DEMANDE D'AUTORISATION UNIQUE POUR L'EXPLOITATION D'UNE INSTALLATION CLASSÉE POUR LA PROTECTION DE L'ENVIRONNEMENT

Réponse à l'avis de la Mission Régionale de l'Autorité Environnementale

PROJET EOLIEN DE LAN VRAZ Côtes-d'Armor (22)

Le présent mémoire répond aux commentaires formulés par la Mission de l'Autorité Environnementale (MRAE) dans son avis du 6 septembre 2018. Dans ce document, les commentaires et demandes de la MRAE sont insérés dans des rectangles au contour bleu.

1. CHEMIN D'EXPLOITATION N°35 – Lan Vras – KERGRIST MOELOU

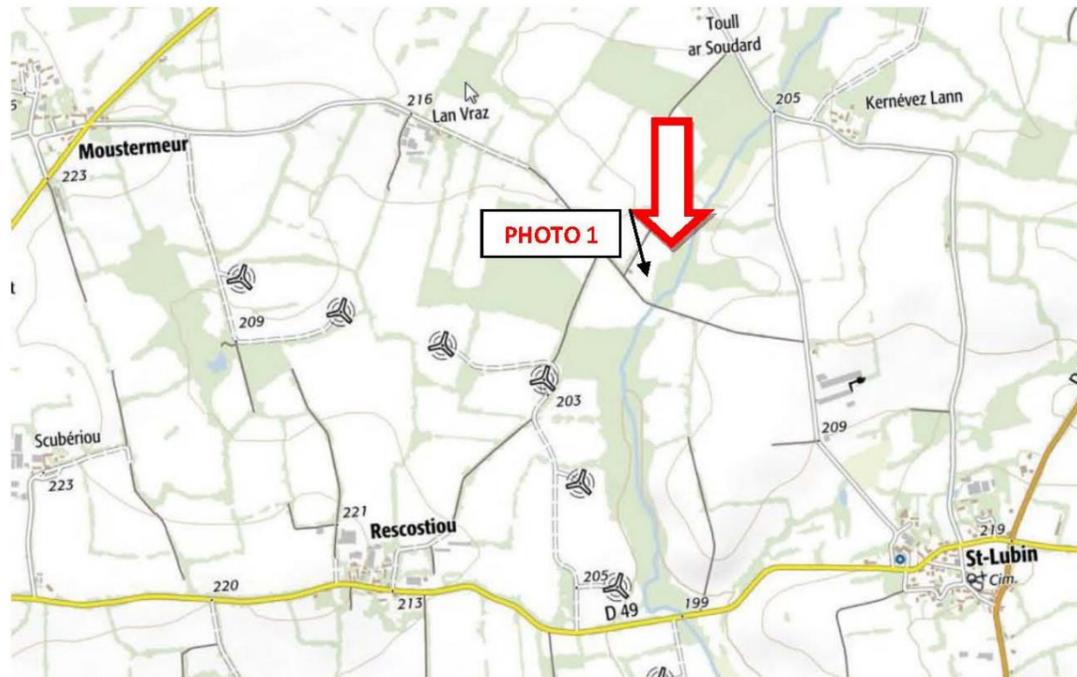
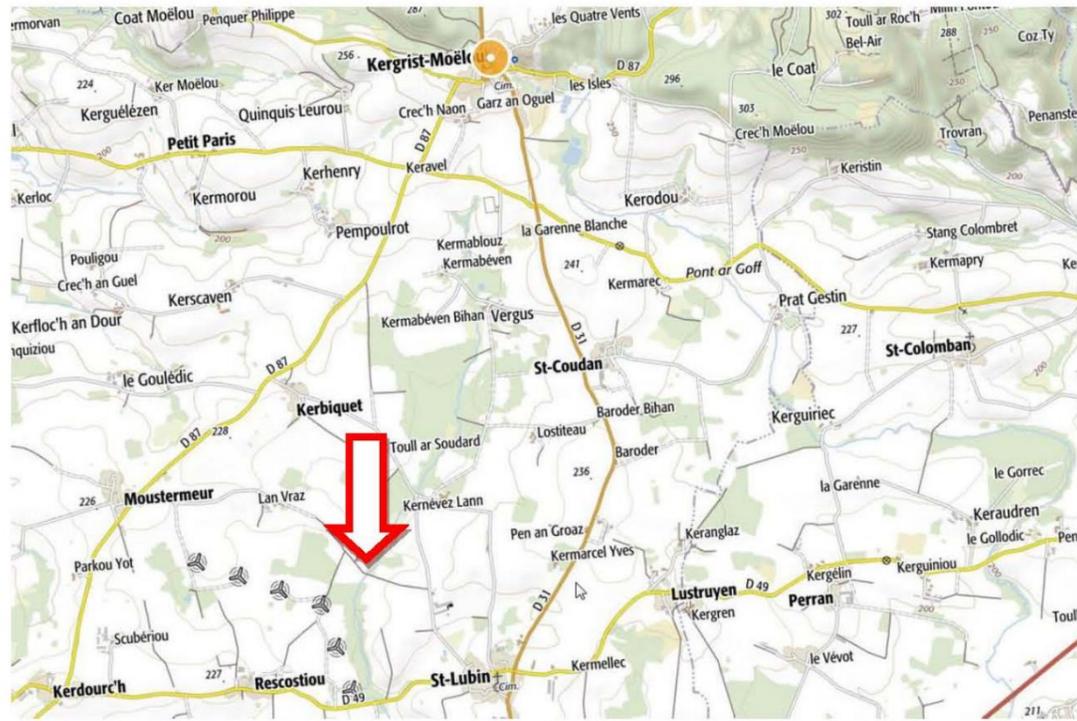
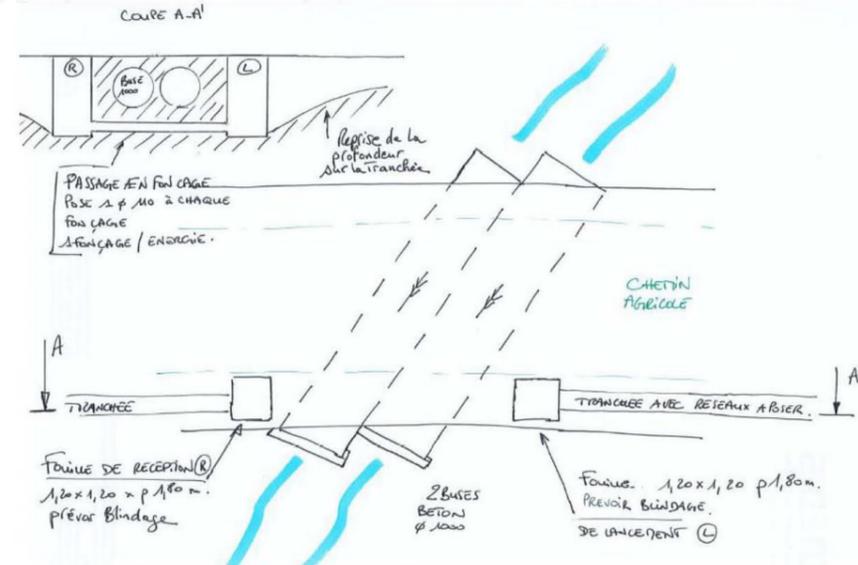
Ce fuseau de raccordement potentiel réalisé par Enedis franchira deux ouvrages. L'entreprise Ledu est passée sur ces deux ouvrages visualiser les enjeux techniques. Vous trouverez ci-dessous le compte-rendu de cette expertise.

Réalisation d'une fouille 1m20x1m20 sur une profondeur de 1m80

Prévoir blindage

Pose par Fonçage de fourreaux D110 à - 50cm sous la génératrice inférieure de la buse béton

Prévoir autant de fonçage que nécessaire (HTA, Fibre... ?).

Figure 1 : Fuseaux potentiels au poste source électrique de Rostrenen

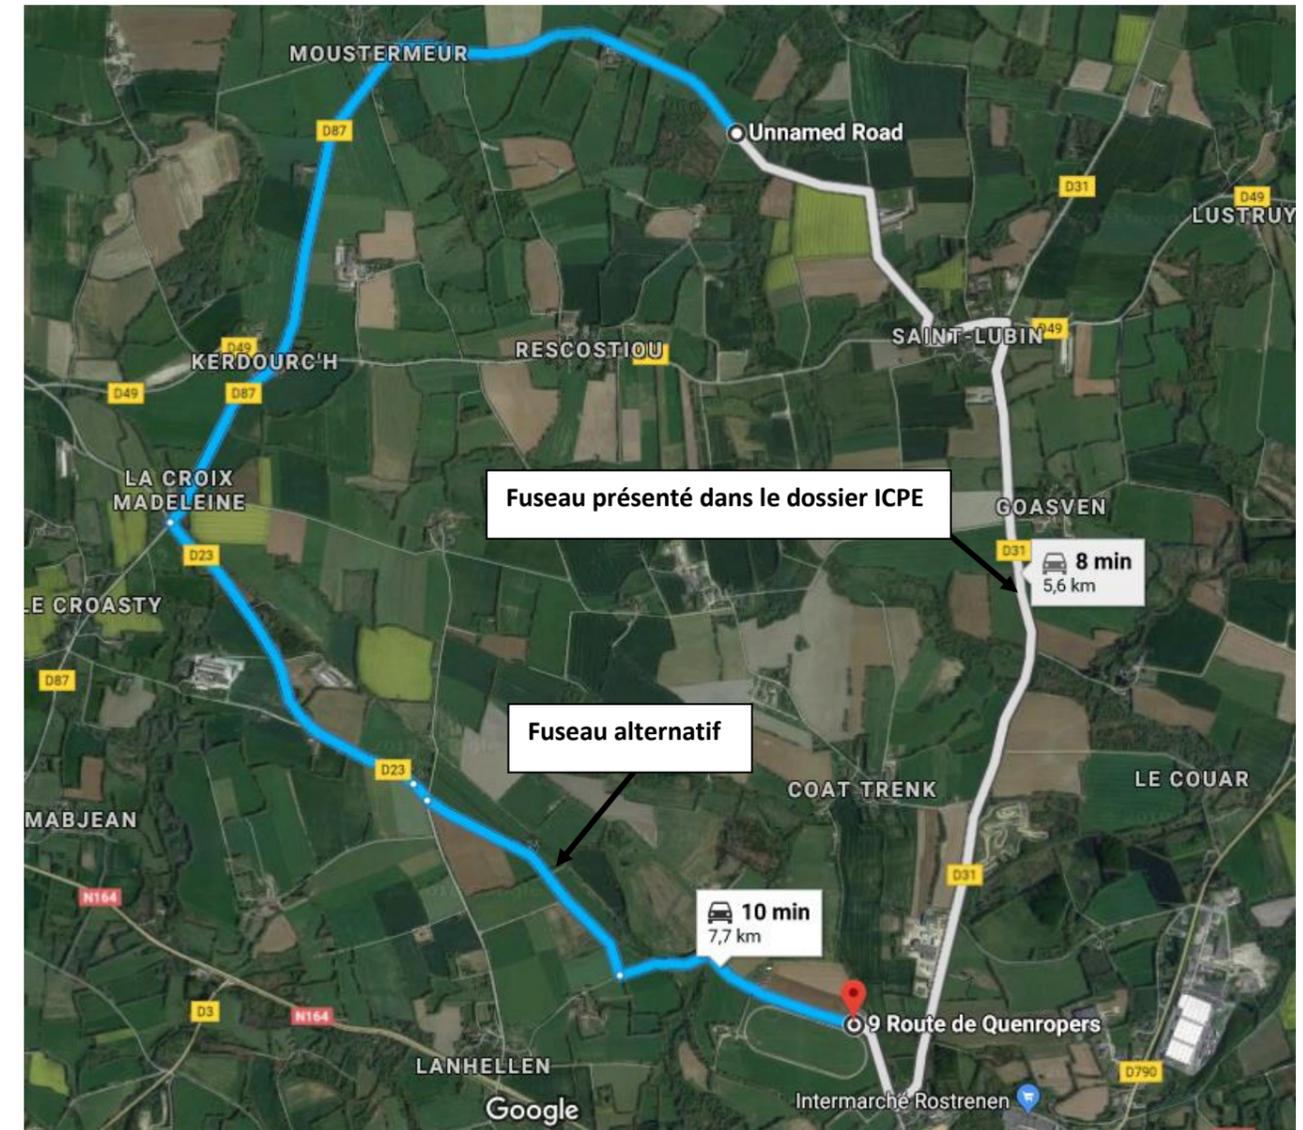
L'Ae recommande de corriger et compléter l'étude d'impact, notamment par la prise en compte du raccordement du parc éolien au poste-source, composante du projet, et par la prise en compte du protocole de suivi environnemental national.

Pour le premier ouvrage, le lit du Doré ne sera pas concerné par les travaux ; les deux puits de réceptions seront réalisés de part et d'autre du pont, à une profondeur de 1.8 mètres. Puis un fonçage (pousse pneumatique) sera réalisé. Le cours d'eau ne sera donc pas impacté. Pour le deuxième ouvrage, il est envisagé de réaliser une tranchée directement sur le pont. Là aussi, le cours du Doré sera préservé de tous travaux. Par ailleurs, il est tout à fait envisageable qu'Enedis choisisse un fuseau alternatif, certes plus longs, mais qui ne nécessite pas de franchissement d'ouvrage hydraulique. Néanmoins, la voie ferrée sera traversée à deux reprises. Là encore, une telle infrastructure n'est pas un obstacle technique rédhibitoire. Ci-dessous un tracé alternatif.

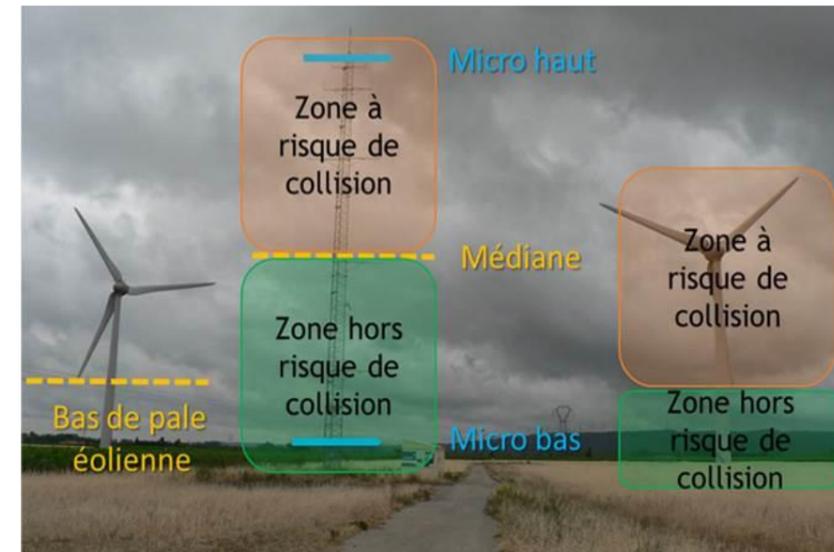
- l'étude paysagère présente une variante supplémentaire⁵ à celles qui font l'objet d'une analyse comparative dans l'étude d'impact ;
- une mesure d'évitement pour les batraciens en phase chantier est mentionnée au sein du résumé non technique mais absente de l'étude d'impact ;
- la mesure de régulation définie pour les chauves-souris diffère de l'étude complémentaire à l'étude d'impact ;

Nous confirmons donc le bridage suivant : La mesure réductrice consiste à empêcher le déclenchement de la rotation des pales lorsque l'ensemble des conditions ci-dessous sont réunies :

- Période d'avril à octobre,
- pluviométrie nulle,
- températures supérieures à 10°C,
- vitesse de vent inférieur à 6 m/s à hauteur de moyeu,
- les trois heures suivant le coucher du soleil.

Figure 14 : Extrait de la page 106 de la section 3

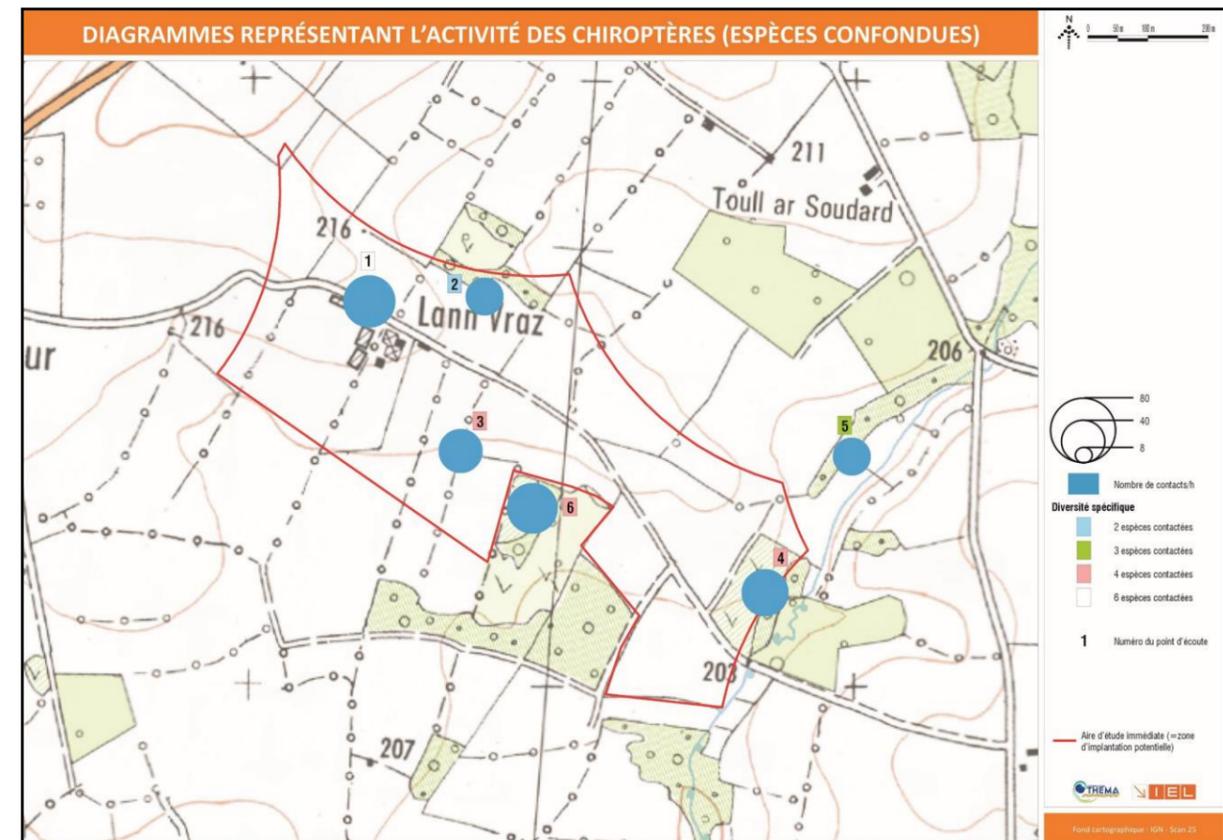
L'application de la démarche de l'évaluation environnementale à la genèse du projet n'est donc pas suffisante, en particulier du fait de la proximité des éoliennes vis-à-vis de milieux porteurs d'enjeux naturalistes (en grande partie définis par les chauves-souris dont les habitats se situent à près de 50 mètres⁷

L'Ae recommande de procéder à la démonstration des modalités de prise en compte de l'enjeu de la préservation de la faune à ce stade de la démarche de l'évaluation servant à maximiser l'évitement des impacts.

Vis-à-vis des chauves-souris, une étude de dispersion a été réalisée autour d'habitat favorable aux chauves-souris et des points d'écoutes actives ont été réalisés dans les milieux favorables aux chauves-souris.

Il ressort que le site a une activité relativement faible (voir page 110 de la section 3) et qu'on note une activité moindre en s'écartant d'une cinquantaine de mètres des haies.

Figure 18 : Extrait de la page 64 de la section 3

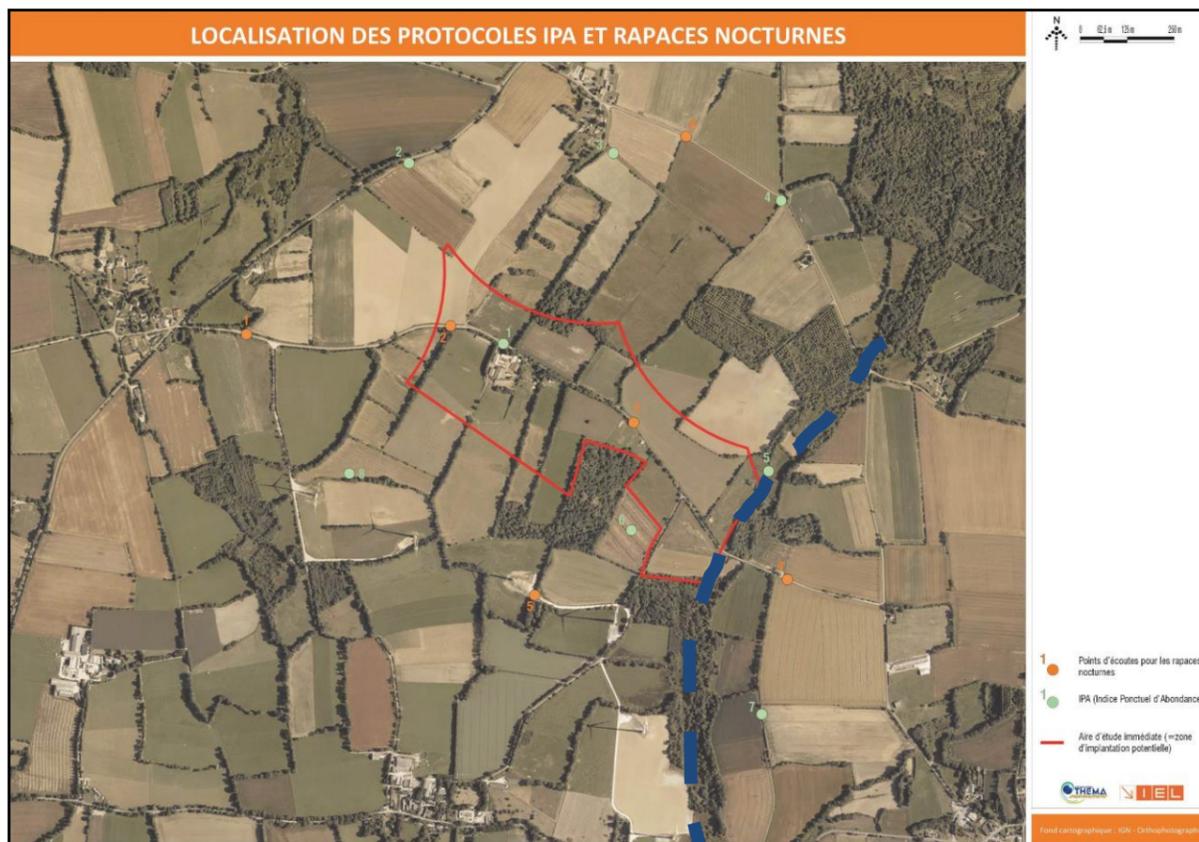
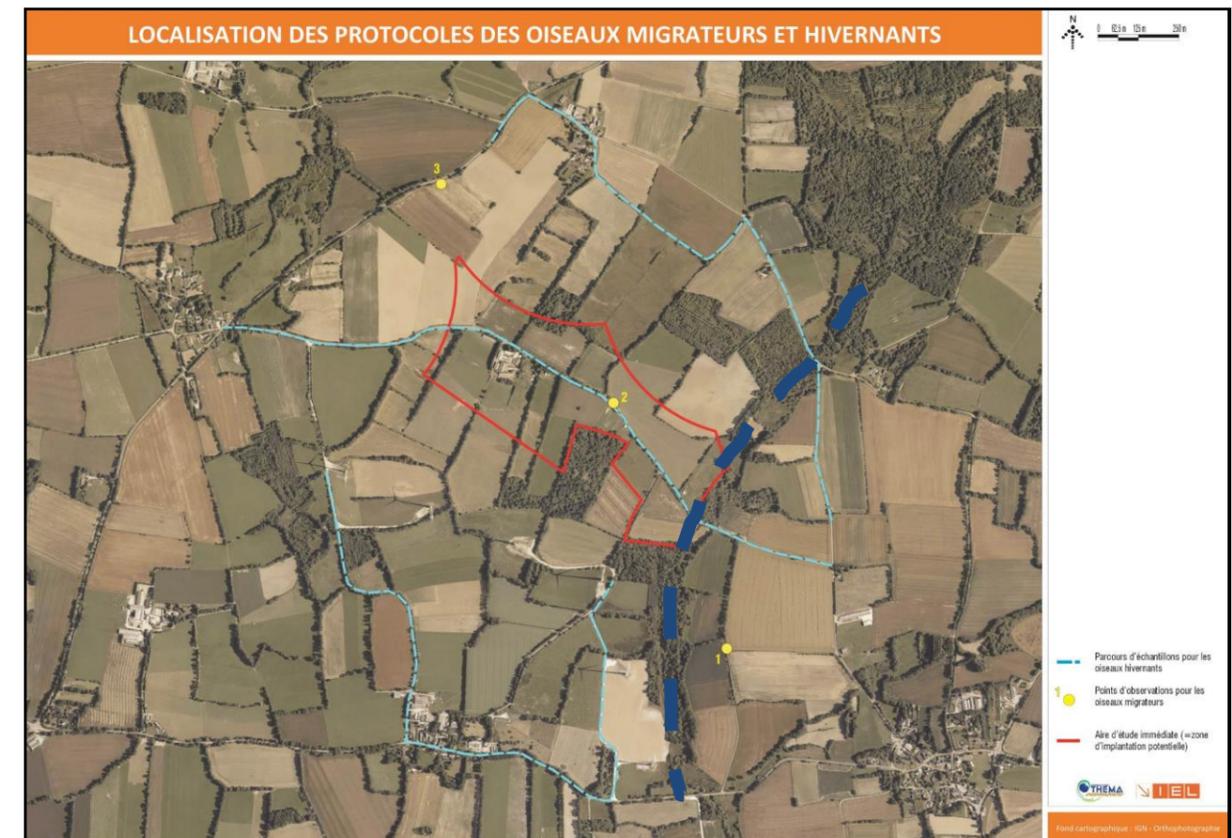
La MRAE ajoute :

Nous confirmons que le vallon du Petit Doré (symbolisé par un trait pointillé de couleur bleue, sur les cartes suivantes) a fait d'une analyse de points d'observation et d'écoutes.

Figure 25 : Extraite de la page 25 de la section 6

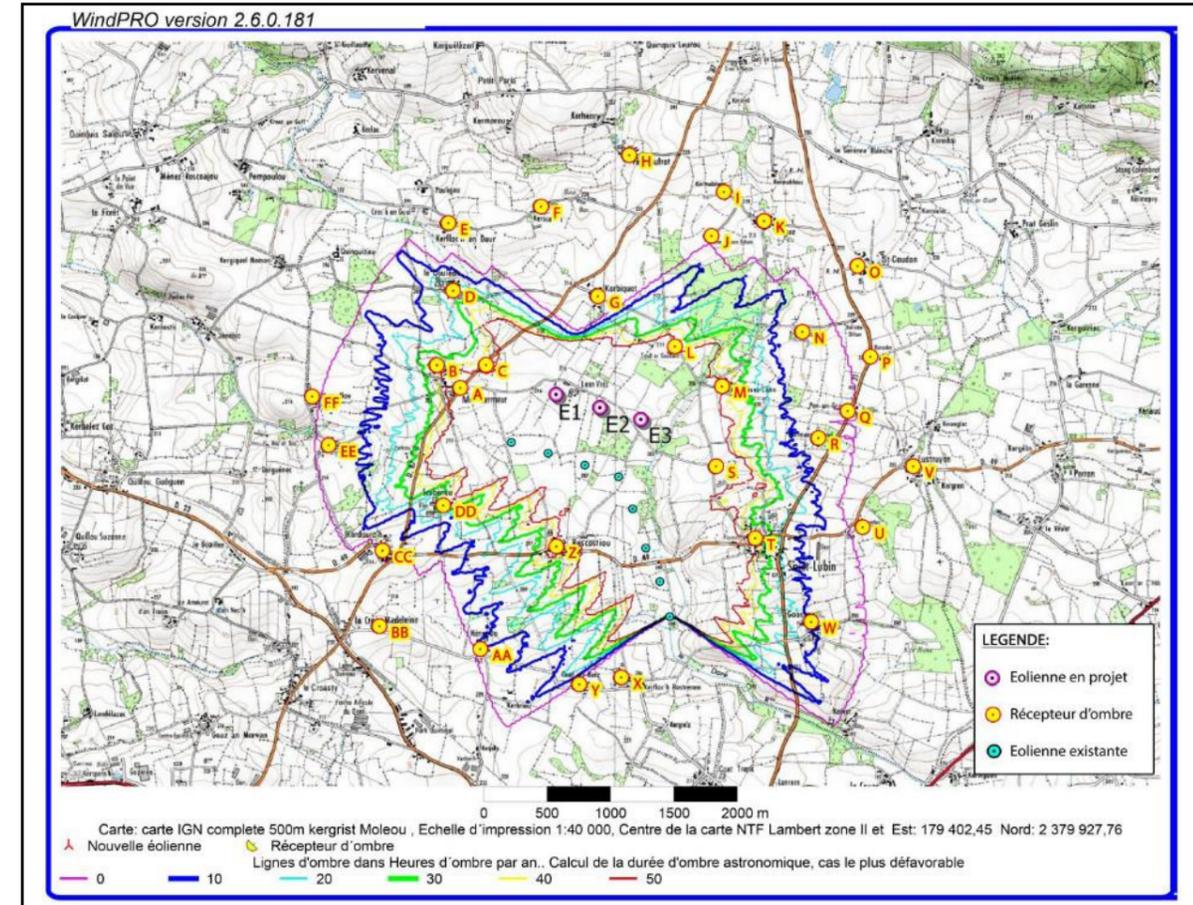
- Cas d'une modification d'un parc existant par le même exploitant (construit ou non) consistant à modifier un éolienne ou à ajouter une éolienne (extension de parc existant) : l'impact global du parc ainsi modifié doit être pris en compte (éoliennes déjà autorisées et nouvelles éoliennes) ;
- Cas d'un nouveau projet indépendant des autres projets connus avec des exploitants différents : pour les calculs d'émergence, le bruit résiduel correspond au bruit mesuré avec les autres parcs en fonctionnement (les autres parcs sont considérés en fonctionnement dans l'analyse des effets cumulés au même titre que les autres ICPE).

Contrairement, à ce qu'indique la MRAE, l'analyse des effets cumulés relative à l'ombrage a été effectuée. Elle est disponible en page 25 de la section 6.

Figure 26 : Etude du géomètre

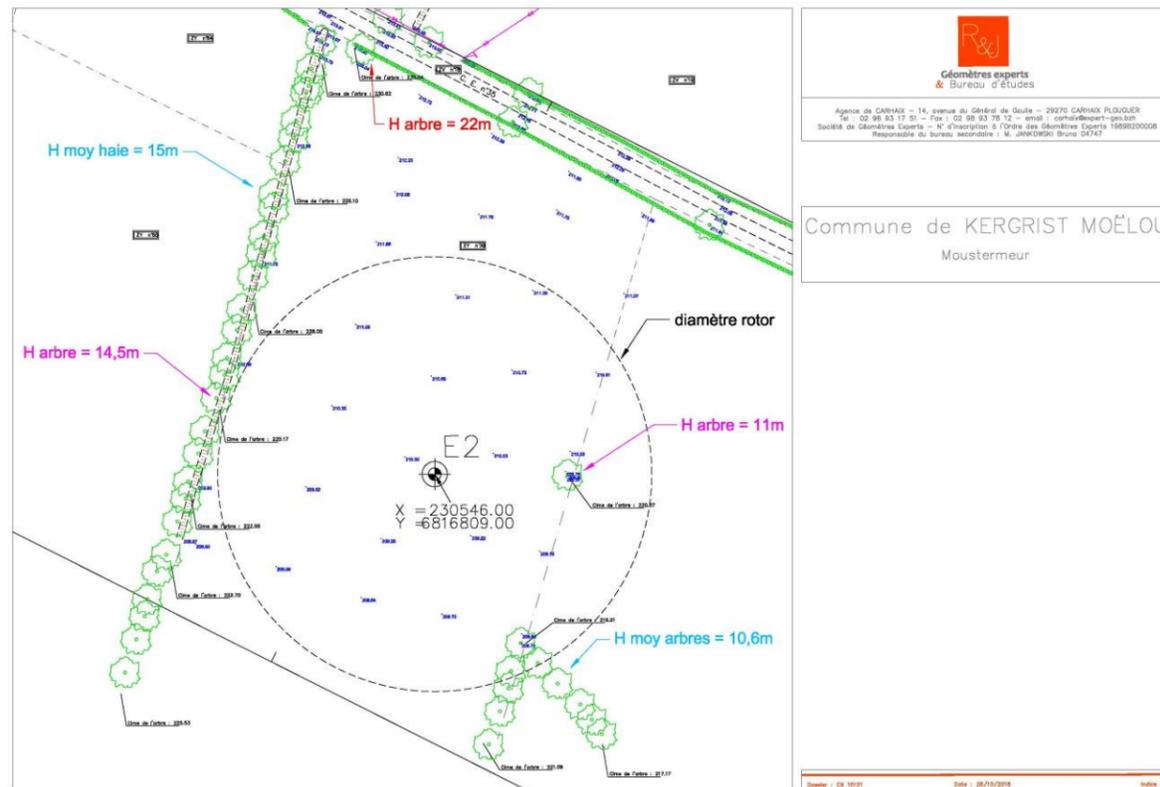
- l'évitement des milieux favorables aux espèces sensibles au projet est représenté dans une figure par les distances entre pales et lisières ou cimes mais le choix de la hauteur de végétation est faible (10 m) et ne peut s'appliquer à la lisière forestière proche d'une des 3 éoliennes ; en tout état de cause les distances sont très inférieures aux recommandations des guides en vigueur.
- l'impact des mesures de réduction définies pour les chauves-souris n'est pas non plus certain : il est fait mention de taux de réduction des mortalités sans hypothèse préalable sur l'abondance des collisions possibles.

Nous avons missionné un géomètre qui a précisé la hauteur de la végétation surplombée par le rotor de l'éolienne. L'arbre surplombé le plus haut culmine à 11 mètres. Ainsi la hauteur indiquée dans le dossier est sensiblement la même que celle mesurée par le géomètre.
